Drucksache DS-22/0275	Status: öffentlich
Verfasser: Bau- und Ordnungsamt Federführend: Bau- und Ordnungsamt	Datum: 31.08.2022
1. Änderung des Bebauungsplanes Nr. B-43 "Resorthotel am Strand"	
Beratungsfolge:	Beratungsergebnis:
Datum Gremium	Ja Nein Enth.
13.09.2022 FA Bau, Ordnung und Sicherheit	
20.09.2022 Hauptausschuss	
29.09.2022 Stadtvertretung

Satzung der Stadt Seebad Ueckermünde über den Bebauungsplan Nr. B-43 "Resorthotel am Strand" in Ueckermünde - 1. Änderung

1. Änderung (Verfahren nach § 13 BauGB)

Vorentwurf gemäß § 3 Abs. 1 und § 4 Abs. 1 BauGB

Anpassung der Wegeachse (ohne Maßstab)

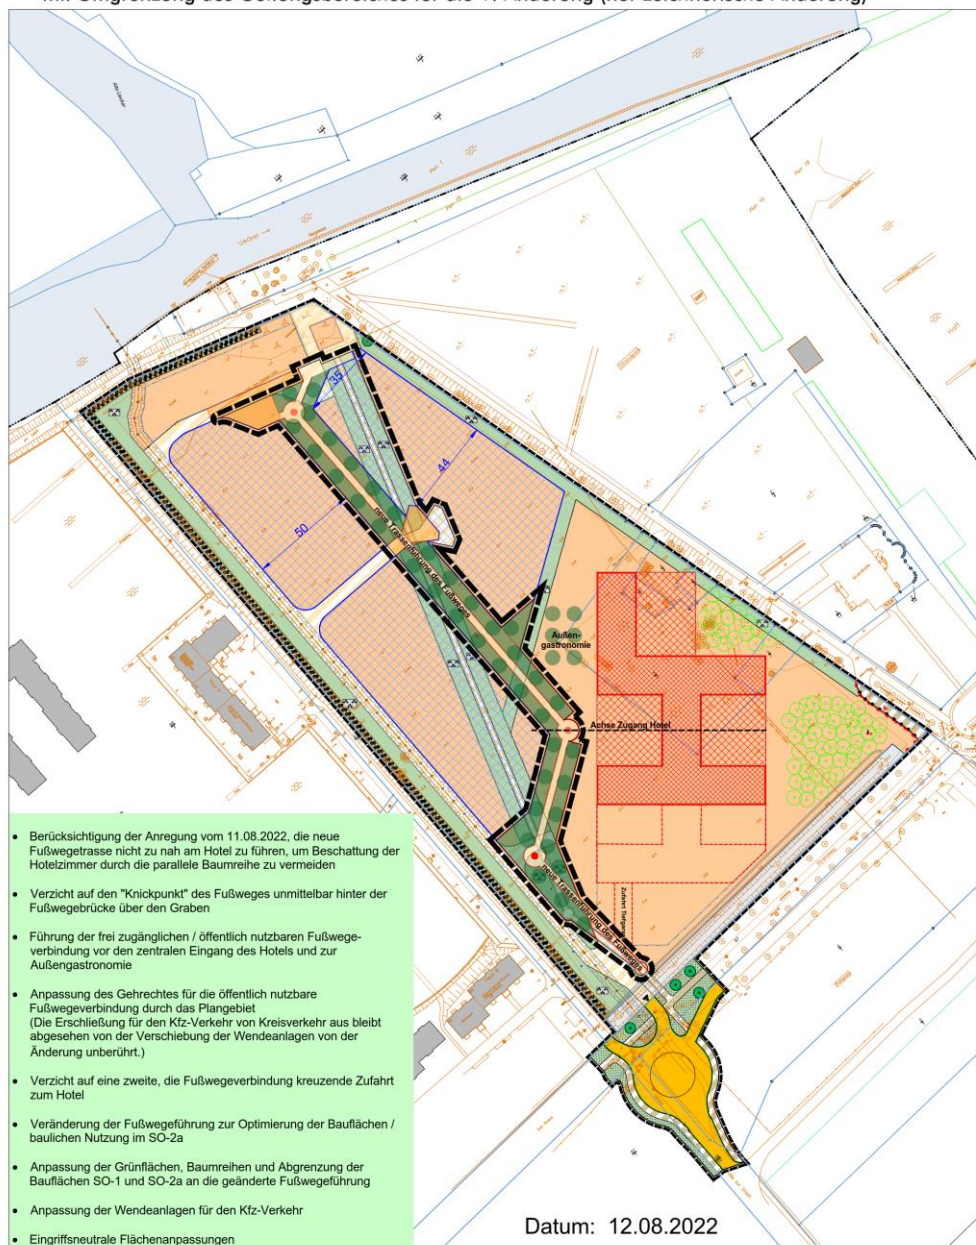
Im Ergebnis führt dies dazu, die für die Ferienhäuser vorgesehenen Teilflächen SO-2a effektiver nutzen zu müssen und die über die Teilfläche SO-2a diagonal verlaufende öffentlich nutzbare Fußwegeverbindung entsprechend anzupassen. Bei der bisherigen Wegeführung und der sich daraus ergebenden Form und Abgrenzung der Teilflächen SO-2a, die aus dem ursprünglichen städtebaulichen Konzept von 2019 resultierten, ergeben sich spitz zulaufende Eckpunkte, die für die Platzierung der geplanten Ferienhäuser nicht geeignet sind.

Um die Platzierung der Ferienhäuser entgegen der ursprünglichen Planungen von 2019 nunmehr jedoch zweckmäßiger und effektiver gestalten zu können, wurden in einer gemeinsamen Videokonferenz mit Vertretern des Landkreises Mecklenburg-Vorpommern, u.a. dem Landrat, der Stadt Seebad Ueckermünde, des Investors und des Planungsbüros am 11.08.2022 das nachfolgende, vom Investor vorgelegte Änderungskonzept besprochen.

In der Besprechung wurde seitens der Beteiligten u.a. angeregt, die parallel zum Hotelgebäude vorgesehene Baumreihe so zu platzieren, dass keine unerwünschten Verschattungen der Hotelzimmer entstehen. Diesen Anregungen folgend wurde das Änderungskonzept nochmals angepasst und am 12.08.2022 allen Beteiligten der Videokonferenz übermittelt.

Auf dem Konzeptplan vom 12.08.2022 sind die wesentlichen Änderungspunkte und -belange wie folgt formuliert:

- Berücksichtigung der Anregung vom 11.08.2022, die neue Fußwegetrasse nicht zu nah am Hotel zu führen, um Beschattung der Hotelzimmer durch die parallele Baumreihe zu vermeiden

- Verzicht auf den "Knickpunkt" des Fußweges unmittelbar hinter der Fußwegebrücke über den Graben
- Führung der frei zugänglichen / öffentlich nutzbaren Fußwegeverbindung vor den zentralen Eingang des Hotels und zur Außengastronomie

- Anpassung des Gehrechtes für die öffentlich nutzbare Fußwegeverbindung durch das Plangebiet
(Die Erschließung für den Kfz-Verkehr von Kreisverkehr aus bleibt abgesehen von der Verschiebung der Wendeanlagen von der Änderung unberührt.)

- Verzicht auf eine zweite, die Fußwegeverbindung kreuzende Zufahrt zum Hotel
- Veränderung der Fußwegeführung zur Optimierung der Bauflächen / baulichen Nutzung im SO-2a

- Anpassung der Grünflächen, Baumreihen und Abgrenzung der Bauflächen SO-1 und SO-2a an die geänderte Fußwegeführung
- Anpassung der Wendeanlagen für den Kfz-Verkehr

Auszug aus dem Vorentwurf zur 1. Änderung (Änderung rot umgrenzt)

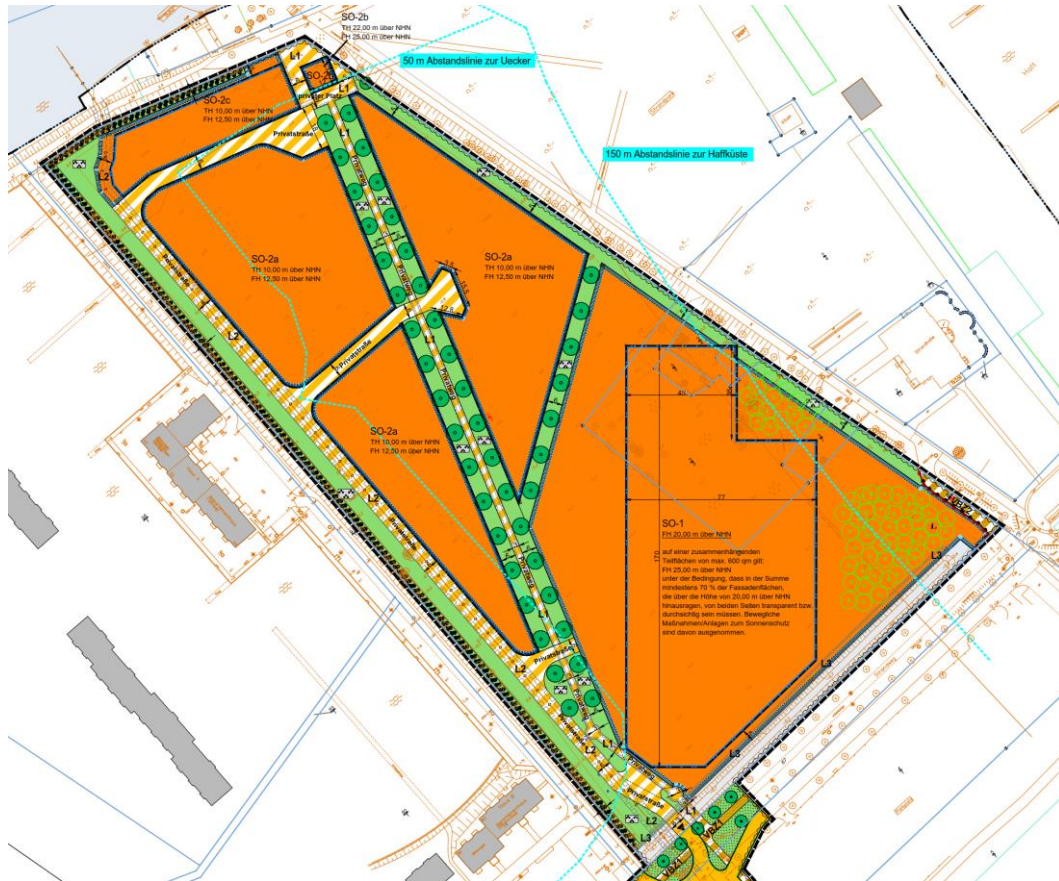
Durch die geplante Änderung verschiebt sich insbesondere die Lage und Führung des öffentlich zugänglichen und frei nutzbaren Fußweges, der von Süden nach Norden durch das Plangebiet führt. Die Wegeführung zerschneidet nach dem vorliegenden Änderungskonzept künftig nicht mehr den Teilbereich diagonal, sondern verläuft weitgehend parallel zur südwestlichen Grenze des Plangebietes und optimiert damit insbesondere die Nutzbarkeit der östlichen Teilfläche SO-2a.

Durch die Änderung kommt es innerhalb des 8.920 qm umfassenden Änderungsbereiches zu folgenden Flächenverschiebungen:

- Die Teilfläche SO-1 wird um 1.476 qm (-) verkleinert.
- Die Teilflächen SO-2a werden um 1.066 qm (+) vergrößert.
- Die Fläche der Privatstraße wird um 272 qm (-) verkleinert.
- Die Fläche der Privatwege (öffentlich zugänglich) wird um 293 qm (+) vergrößert.
- Die privaten Grünflächen werden um 389 qm (+) vergrößert.

In der Summe finden im Wesentlichen Verschiebungen von SO-1 zu SO-2a sowie von Privatstraße zu Privatwegen statt, wobei sich die in dieser Form baulich genutzten Flächen insgesamt reduzieren und die private Grünfläche vergrößert wird. Die Versiegelung (ggf. auch wasserdurchlässig) reduziert sich so um etwa 184 qm. Damit wird auch der Eingriff minimal kleiner.
